Actualizare – NOTĂ DE ATENȚIONARE privind siguranța la locul de utilizare

Sisteme RM cu tunel de 60 cm lățime

Dezlipirea adezivului sigiliului bobinei de corp în cuadratură (Quadrature Body Coil, QBC) poate duce la expunerea marginilor ascuțite

23 iunie 2025

Figura 1. Locația sigiliului QBC (QBC seal)

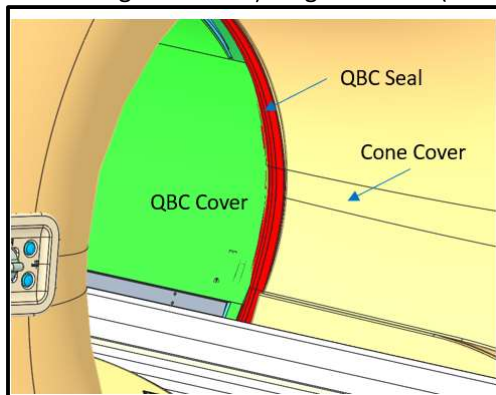
Adezivul sigiliului bobinei de corp în cuadratură (Quadrature Body Coil, QBC) se poate dezlipi, creând margini ascuțite care pot intra în contact cu pacienții. Sigiliul QBC (QBC seal) se poate slăbi pe măsură ce masa pacientului se deplasează într-o mișcare orizontală în și în afara tunelului sistemului. Sigiliul QBC (QBC seal) (Figura 1) este un sigiliu din cauciuc care este lipit între stratul de acoperire al conului (cone cover) și stratul de acoperire al QBC (QBC cover) și funcționează pentru a preveni ca marginile ascuțite ale stratului de acoperire al QBC (QBC cover) să intre în contact cu pacienții în timpul unei examinări.

Dacă sigiliul QBC (QBC seal) se slăbește în timpul procesului de scanare, riscul pentru pacient poate include una sau mai multe dintre următoarele: abraziuni ale pielii, vânătăi, laceratii, căderea/încurcarea părului și leziuni ale țesutului.

- Ca parte a pregătirii înainte de scanarea pacientului:
 1. Inspectați sigiliul QBC (QBC seal) pentru separarea dintre stratul de acoperire al conului (cone cover) și stratul de acoperire al QBC (QBC cover).

2. Dacă sigiliul QBC (QBC seal) este găsit detașat sau slăbit, **opriți utilizarea imediat.**
 3. Contactați reprezentantul de service Philips local.
- Dacă sigiliul QBC (QBC seal) se slăbește în timpul unei scanări a pacientului:

Philips vă va contacta pentru a programa o oră pentru ca un inginer de service pe teren (FSE) să vă viziteze locația și să înlocuiască sigiliul QBC (QBC seal) al sistemului (referință FCO78100573, FCO78100615).
